Suunnitteluvaltion lentokelpoisuusmääräys (Yhdysvallat) AD 2004-08-10**Teledyne Continental Motors. Sylintereiden vaihto.**

Koskee: Engine Components Incorporated-yhtiön [ECi] valmistamilla sylintereillä, osanumero AEC631397 varustettuja Teledyne Continental Motors-moottoreita TSIO-520-NB, -VB ja -WB, joihin on tehty lisätyyppihyväksymistodistuksen (STC) SE4327SW, SE09104SC tai SE09261SC mukainen muutostyö (Nämä moottorit tunnetaan nimellä RAM Series II, IV & VII) sekä samoilla sylintereillä varustettuja 520- ja 550-sarjan Teledyne Continental Motors-moottoreita

Figure 1

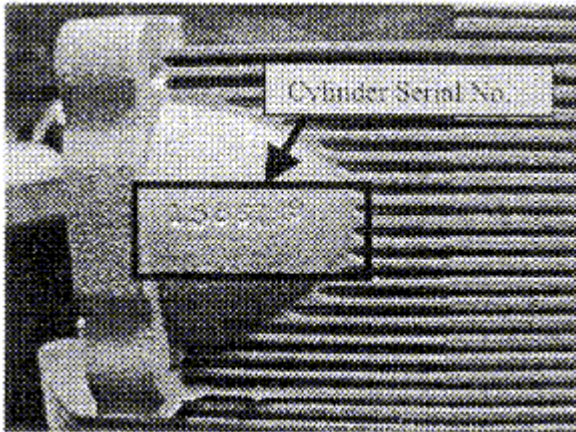
(i) Determine the SN of the cylinder by looking in the engine records or by inspecting the cylinder for a SN on the intake port boss (see Figure 1) or on the flat area next to the head to barrel junction (see Figure 2). Disregard any dash numbers that might follow the four digit SN.

(ii) If the SN is 1043 or lower, or if it is 7709 or higher, no further action is required.

Figure 3

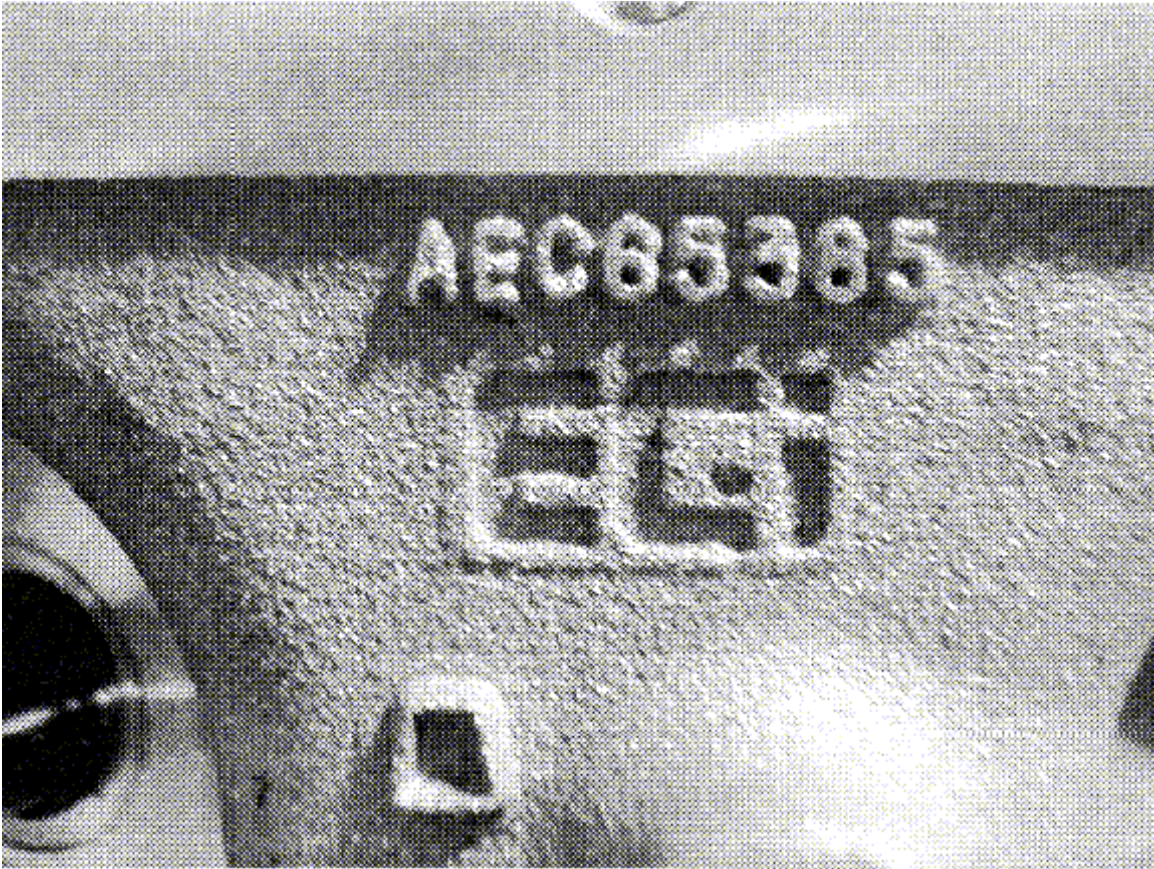
(iii) If the casting has AEC65385, and an "O" under the ECI logo, the cylinder is P/N AEC631397. See Figure 3.

(iv) If the cylinder is not ECi P/N AEC631397, no further action is required.

Figure 4

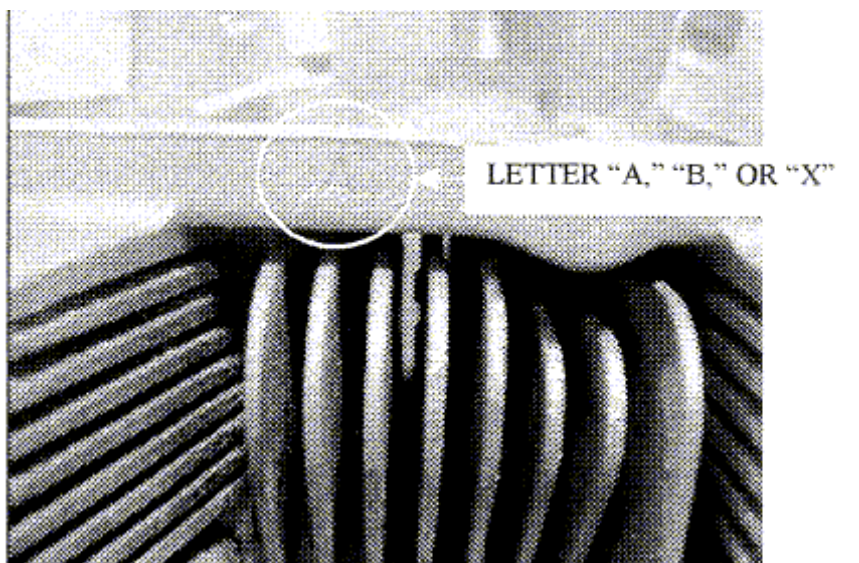
(ii) If there is a letter "A," "B," or "X" stamped on the flange of the rocker box, no further action is required. See Figure 4.

(iii) If there is no letter "A," "B," or "X" stamped on the flange of the rocker box, replace the cylinder before further flight.
